DETERMINAZIONE DIRIGENZIALE N. 265 / 2026

**OGGETTO: SCIA IN SANATORIA, AI SENSI DELL'ART. 37 DEL D.P.R. 380/2001, PER
OPERE REALIZZATE IN PARZIALE DIFFORMITA' RISPETTO AI PROGETTI
APPROVATI, IN UN'UNITA' IMMOBILIARE SITA IN LOC. SPALMADOREDDU
- VIALE OSSERVATORIO ASTRONOMICO N. 32. PRATICA SUAPE N.
883329.**

MANCATA SCIA PER OPERE ESTERNE REALIZZATE
NELL'UNITA' ABITATIVA N. 2 NELL'AMBITO DEL
COMPLESSO IMMOBILIARE "EX COLONIA SANTA BARBARA"
LOC. SPALMADUREDDU

DOCUMENTAZIONE EX ART. 55 DEL CODICE DELLA NAVIGAZIONE
 PLANIMETRIA
 POSIZIONE OPERE NELLA FASCIA DEI 30 m

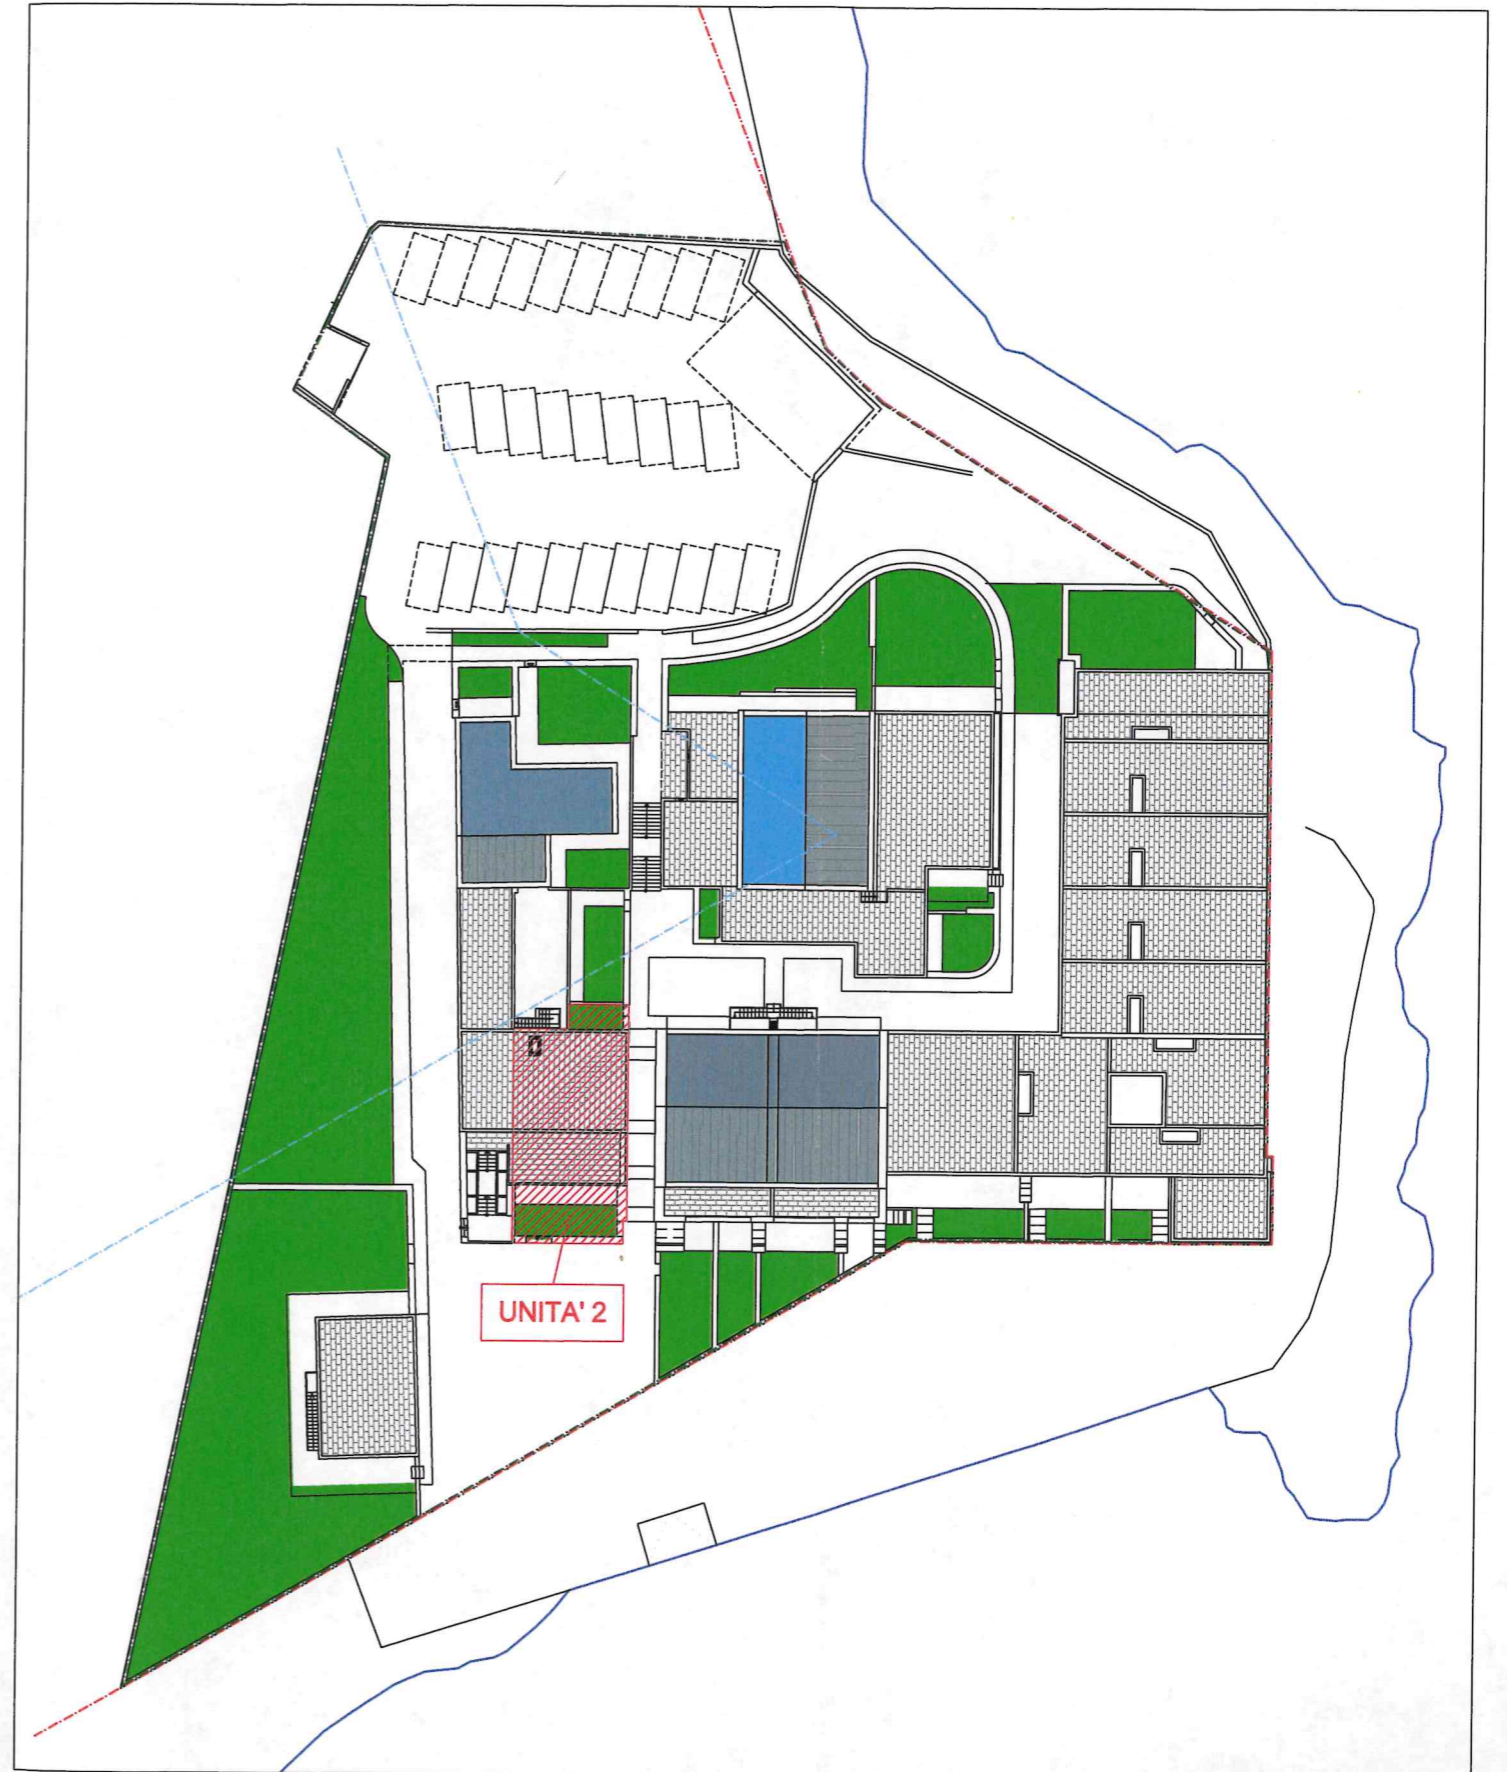
per quanto di competenza, ai sensi dell'articolo 55 del C.N., ai soli fini demaniali marittimi e fermo restando l'obbligo di acquisire l'autorizzazione in sanatoria per la realizzazione delle opere oggetto del presente provvedimento da parte del Comune di Carloforte, la Italia Real Estate s.r.l. con sede legale in Milano (MI) al Piazzale Marengo, 8 - C.F./P.IVA 11326920961, a mantenere, le opere realizzate in difformità rispetto ai titoli abilitativi (mancanza di Scia) nell'unità abitativa nr. 2 sita al piano terra dell'edificio "B" nell'ambito del complesso immobiliare "ex Colonia Santa Barbara" ed oggetto di richiesta di sanatoria, nella fascia dei trenta metri dal confine demaniale, il tutto come meglio evidenziato nella documentazione tecnica (relazione illustrativa, tavola 1)) a firma del Dott. Ing. DAMICO Sabina, che si allega alla presente per farne parte integrante.

1. La presente autorizzazione ha valore solo per quanto riguarda gli interessi demaniali marittimi e non esime l'interessato dal munirsi di tutti gli altri permessi o autorizzazioni occorrenti per poter iniziare la costruzione (edilizia, paesaggistica ecc).

2. Non dovranno essere indotte servitù di sorta sulle pertinenze demaniali marittime adiacenti, né alcuna limitazione all'uso delle stesse. Dovrà, inoltre, essere garantito un varco per le eventuali discese pubbliche alla spiaggia.
